Abwägungstabelle (Stand: 15.11.2023)

Verfahrensart:	Bebauungsplan
Verfahrensname:	Untersölden, 5. Änderung
Verfahrensschritt:	Erneute Beteiligung der Behörden und anderer Träger öffentlicher Belange gem. § 4a (3) BauGB
Zeitraum:	21.07.2023 - 11.08.2023

Beschattung / Verminderung der Belichtung:

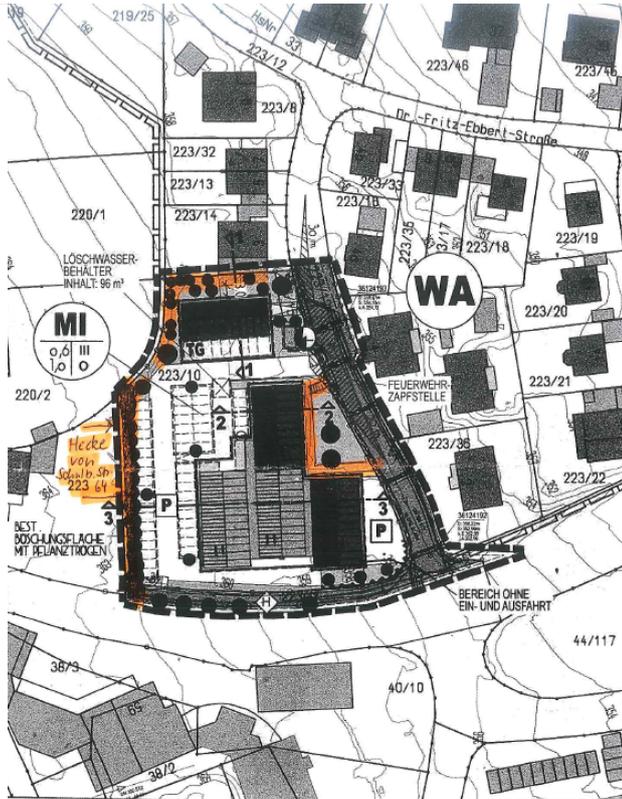
Es wird der Erholungswert auf den betreffenden Nachbarflächen nicht nur durch die deutlich verminderte Belichtung in den Monaten mit niedrigerem Sonnenstand vermindert, sondern es entsteht viel mehr ein Gefühl, als lebe man auf dem sprichwörtlichen Präsentierteller, wenn eine Bebauung so aufdringlich überhöht nebenan realisiert werden soll. Die unterhalb im vorderen Bereich zur Flurnummer 223/16 befindlichen Nachbarn werden von einer ähnlichen Situation betroffen sein, da auch hier eine erhebliche Beeinträchtigung der Belichtungsverhältnisse durch die Bebauungsplanänderung und den verzeichneten Vorschlag zur Bebauung zu erwarten sind. Um den Bogen zu schließen, sei auch hier nochmal die miteinhergehende Herabsetzung der Wertentwicklung betreffender Grundstücke und Immobilien erwähnt.

Der dargestellte Bebauungsvorschlag zeigt zudem eine Aufstockung der vorwiegend gewerblich genutzten Gebäude talseits. Hierbei sei angemerkt, dass somit eine *Unverhältnismäßigkeit bzw. Überordnung dieser Gebäude im Vergleich zu der weiter unten befindlichen Nachbarbebauungen* entsteht. Die Belichtung der Gebiete talseits aus südlicher bzw. südwestlicher Richtung ist dadurch vor allem in den Herbst-, Winter- und Frühjahrsmonaten erheblich eingeschränkt, was gleichbedeutend mit einer Verringerung der bestehenden

Die vorgesehene Aufstockung der Bestandsgebäude berücksichtigt die Abstandsflächen nach BayBO. Eine Beschattung oder Verminderung der Belichtung angrenzender Wohngebäude oder Wohngrundstücke erfolgt auf Grund des festgesetzten Maßes der Dichte und der vorliegenden bzw. festgelegten Abstände indessen nicht.
